日本原燃株式会社  
再処理施設及び廃棄物管理施設  
火山モニタリング結果に係る評価について

令和4年11月18日

原子力規制庁

図5 十和田のGNSS連続観測による比高変化（7日間移動中央値の前年差分）  
（上図：2003年～2022年3月、下図：2021年4月～2022年3月）

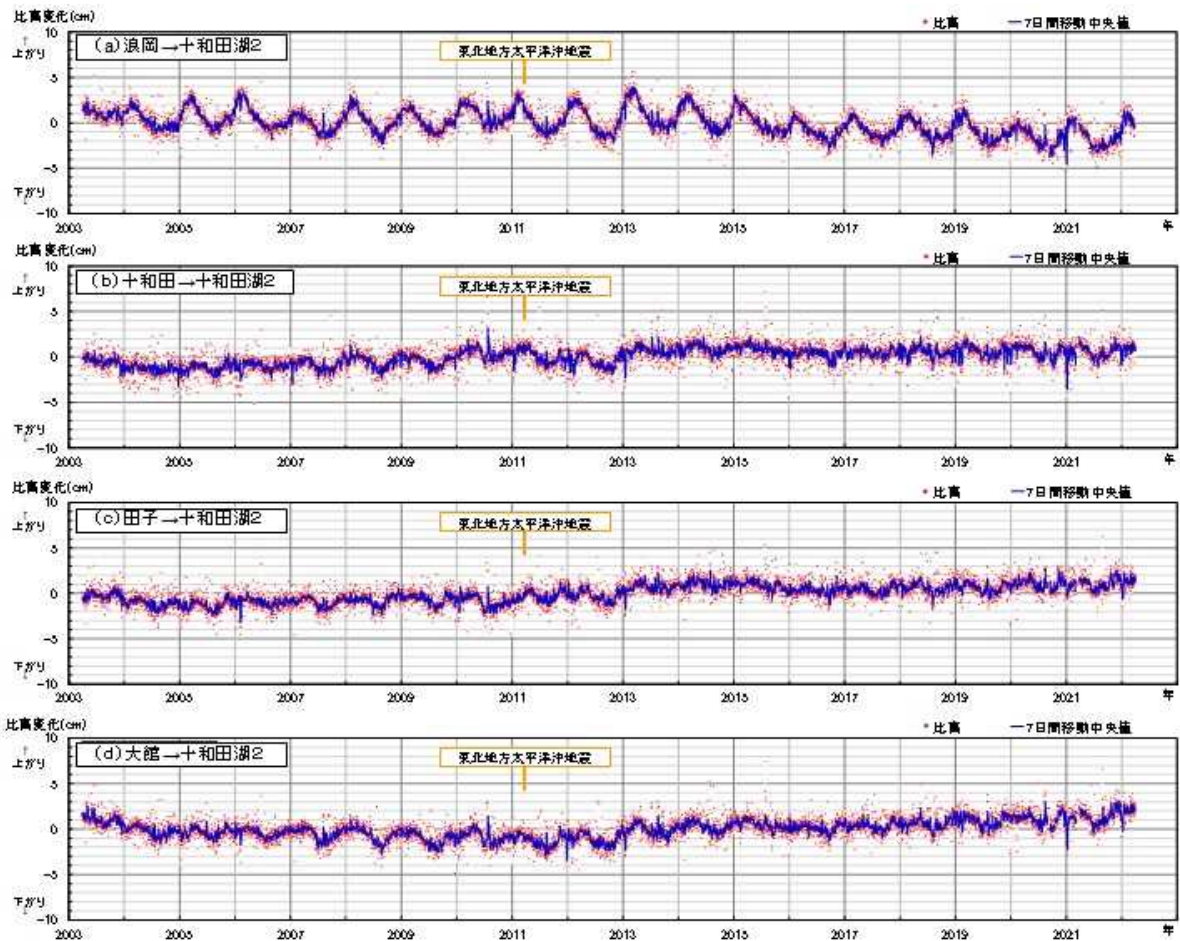
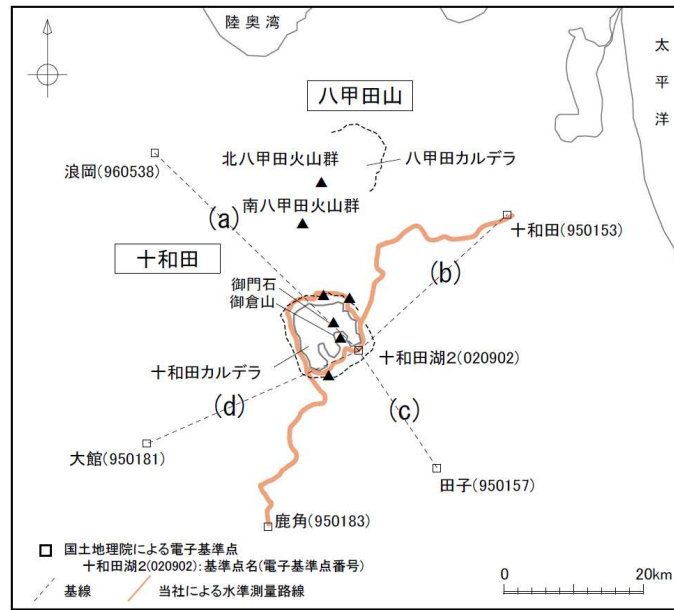
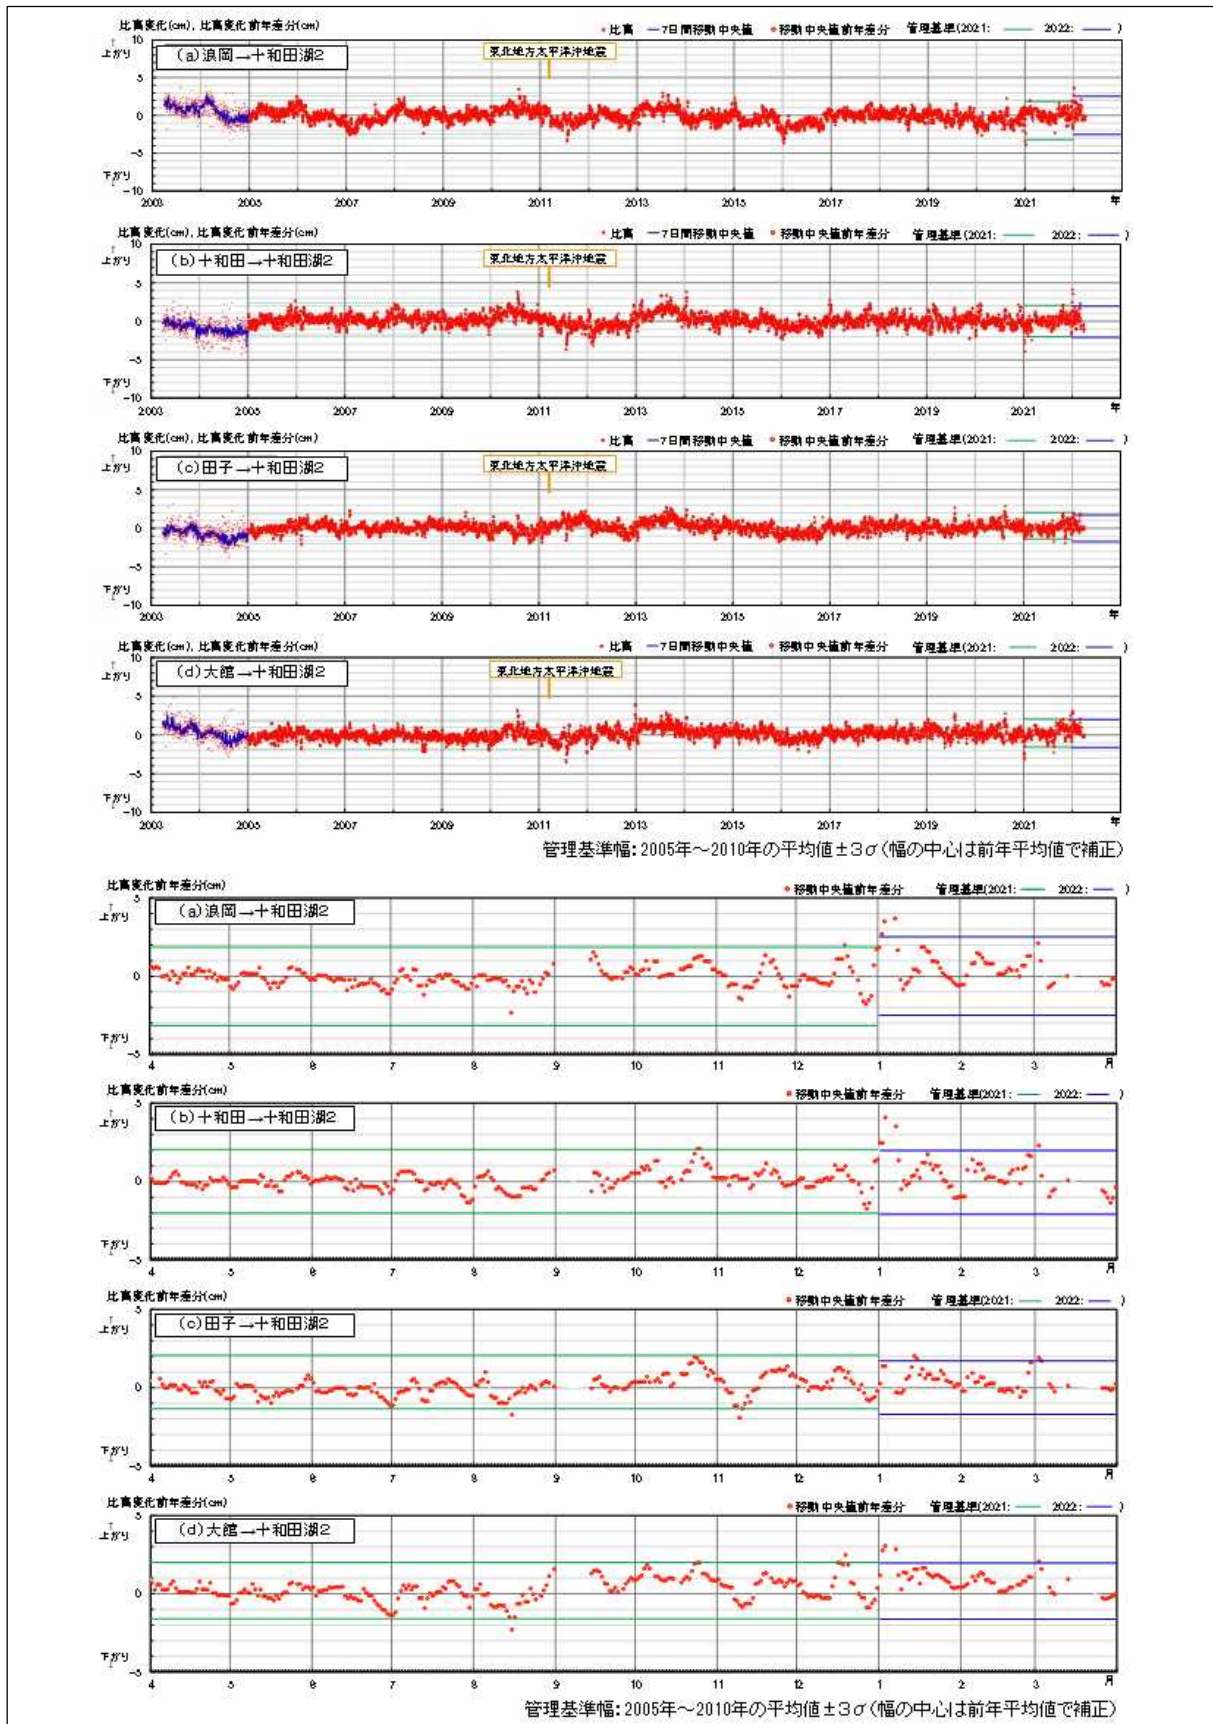
- ✓ 比高については、2011 年東北地方太平洋沖地震後の 2013 年に、電子基準点「十和田」、「田子」及び「大館」に対して、「十和田湖 2」がわずかに隆起する傾向が認められたが、2021 年度に隆起等の傾向は認められないこと(図 4 及び図 5 (上図))(添付資料、P10、12)。ただし、「浪岡」に対してわずかに沈降する傾向が継続しているとしている。

- ✓ 基線長については、2011 年東北地方太平洋沖地震時の変動とその後の余効変動に伴い、電子基準点「十和田湖 2」に対して、「浪岡」及び「田子」との間では伸び、「十和田」及び「大館」との間では縮みが継続していること(図 6 及び図 7 (上図))(添付資料、P14、16)。
  - ✓ 比高及び基線長ともに、日本原燃が自ら定めた判断基準を超過していないこと(図 5 (下図) 及び図 7 (下図))(添付資料、P13、17)。

原子力規制庁は、十和田の比高及び基線長については、カルデラ火山の活動に起因する有意な変化は認められないこと、また、地震活動についても有意な変化はないとしていることを確認した。八甲田山の比高及び基線長については、一部日本原燃が自ら定めた判断基準を超過した期間があるものの、これらは降雪の影響によるものと考えられるため、カルデラ火山の活動に起因する有意な変化は認められないこと、また、地震活動についても有意な変化はないとしていることを確認した。

図9 十和田における地震活動 (2021年4月~2022年3月)

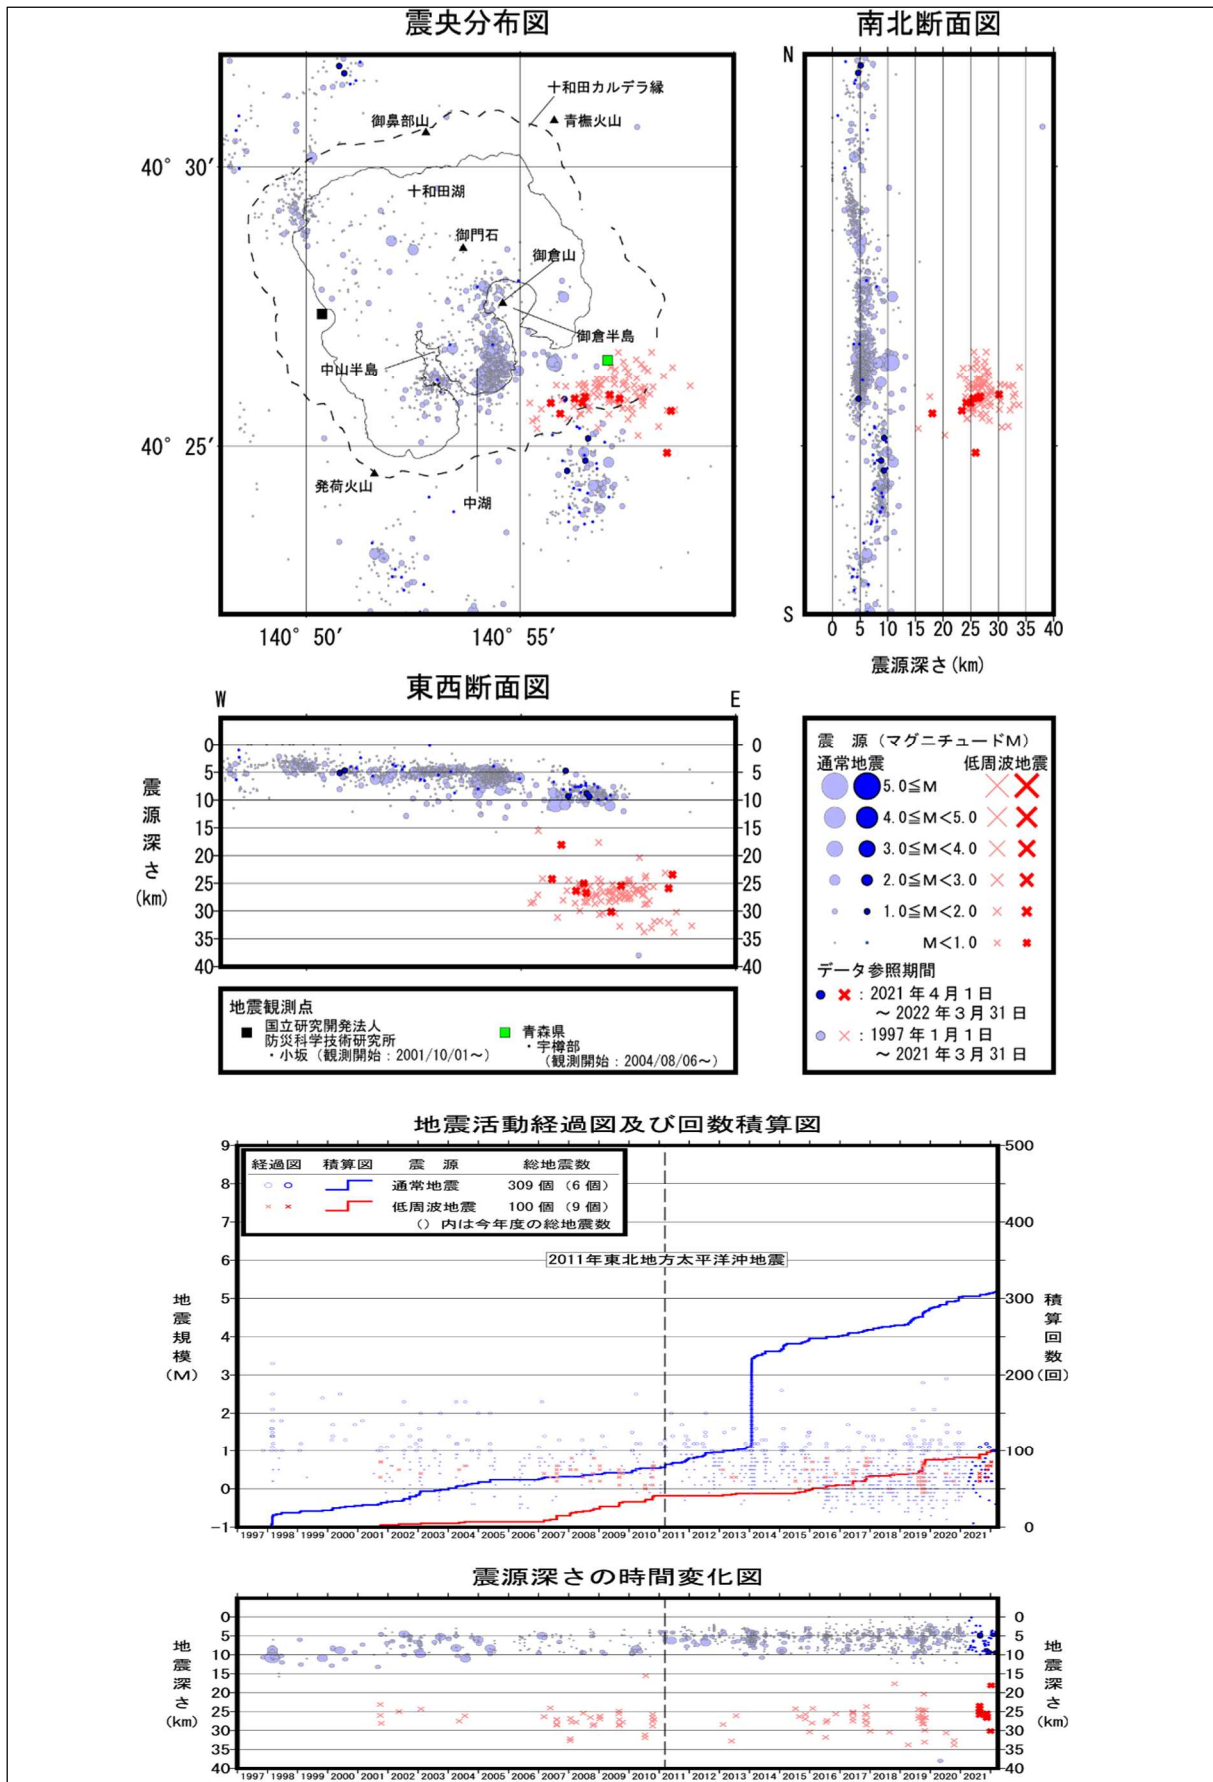
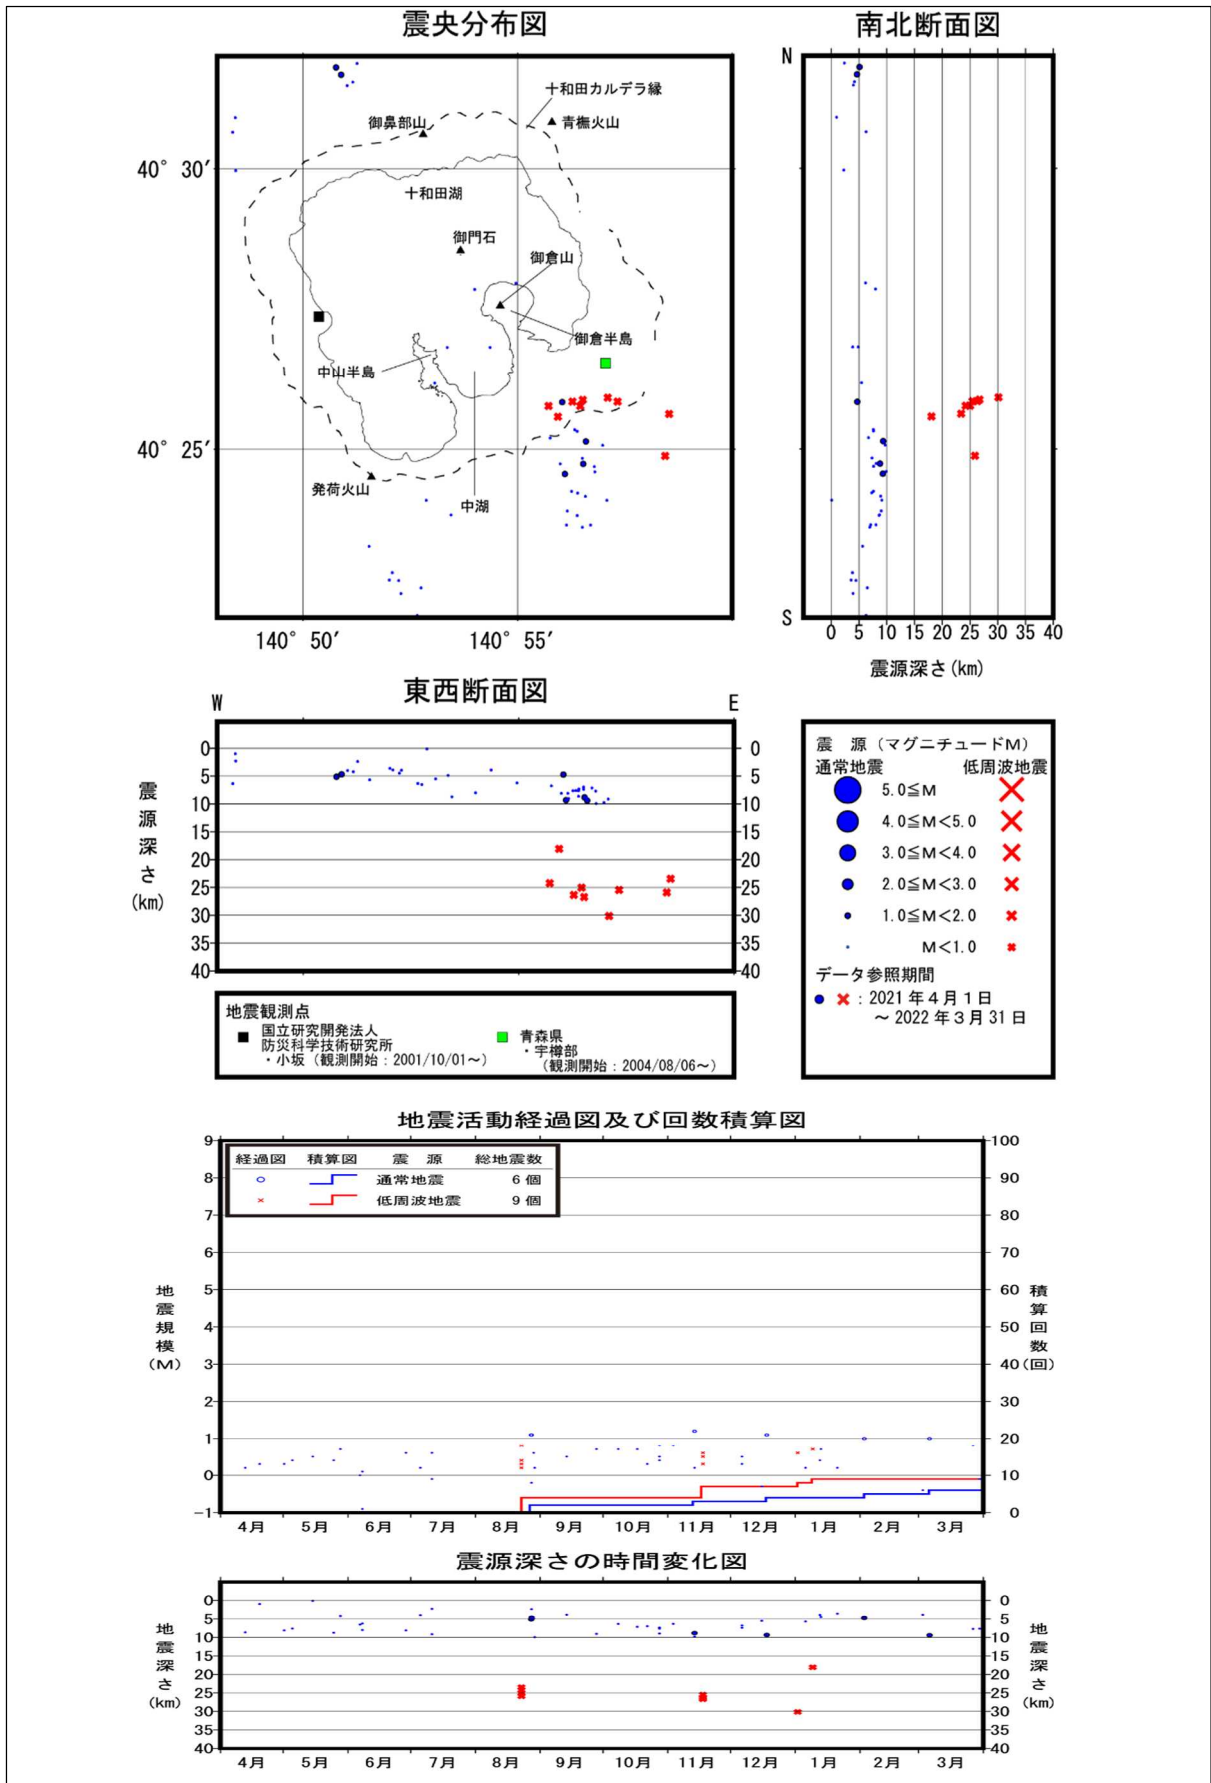
- ✓ 観測期間を通じて、中湖及びその周辺、並びにカルデラ南東縁～南東方及びカルデラ北西～北西方に震源を有する地震が観測され、M1 以上の通常の地震は深さ約 3km～約 10km、低周波地震はカルデラ南東縁付近の深さ約 24km～約 30km を中心に震源を有していること(図 8)(添付資料、P22、23)。

- ✓ 2021 年度では、M1 以上の通常の地震が 6 回、低周波地震が 9 回観測され、日本原燃が自ら定めた判断基準を超過していないこと（図 9 及び表 1）（添付資料、P24、25）。
